**Avis délibéré de la mission régionale
d'autorité environnementale
Hauts-de-France
sur le projet de zone d'expansion de crue de Gonnehem sur la
commune de Gonnehem (62)**

**Étude d'impact (non datée) associée au dossier d'autorisation environnementale de
janvier 2022.**

n°MRAe 2023-7607

AVIS DÉLIBÉRÉ n° 2023-7607 adopté lors de la séance du 06 février 2024 par
la mission régionale d'autorité environnementale Hauts-de-France

plan « avant projet » (fichier pdf individuel)

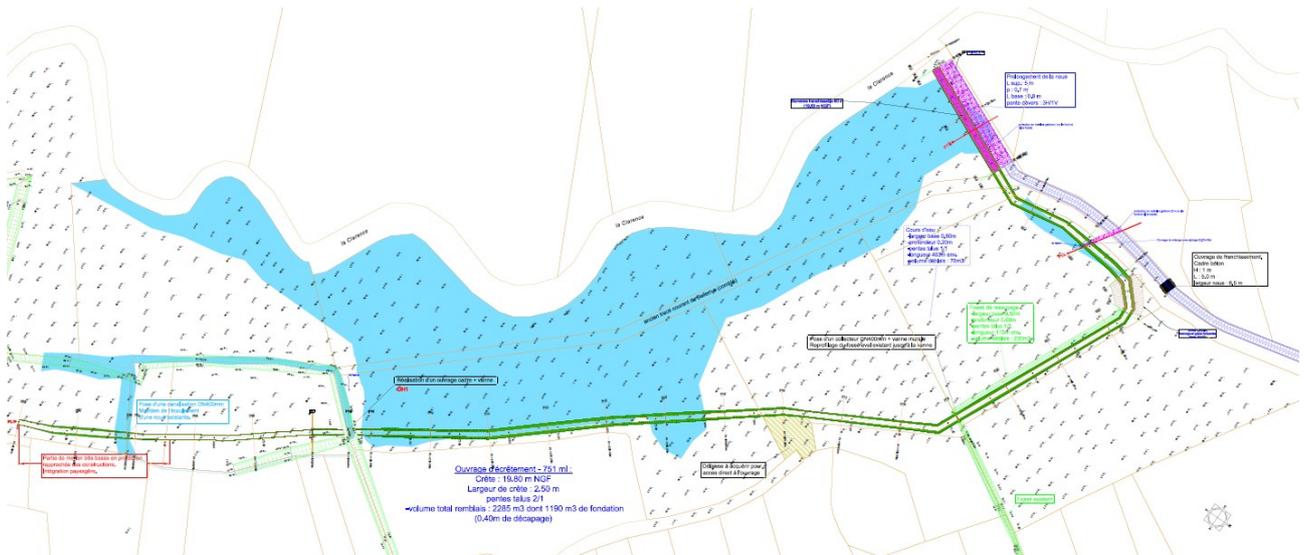
La réalisation de l'organe de régulation et du bras de contournement n'est pas encore fixée (page 4 de l'étude d'impact). Elle fait pourtant partie intégrante du projet et en conséquence de cette insuffisance, les incidences associées ne sont pas étudiées.

La nature et la provenance des remblais nécessaire à la réalisation des merlons n'est pas indiquée. Un décapage des terres végétales de 1 190 m³ est mentionné ainsi qu'une réutilisation de ces terres à raison de 230 m³ (page 85 de l'étude d'impact). Le devenir des terres excavées n'est pas précisé.

L'autorité environnementale recommande de préciser le devenir des terres qui doivent être excavées, ainsi que la nature et la provenance des remblais nécessaire à la réalisation des merlons.
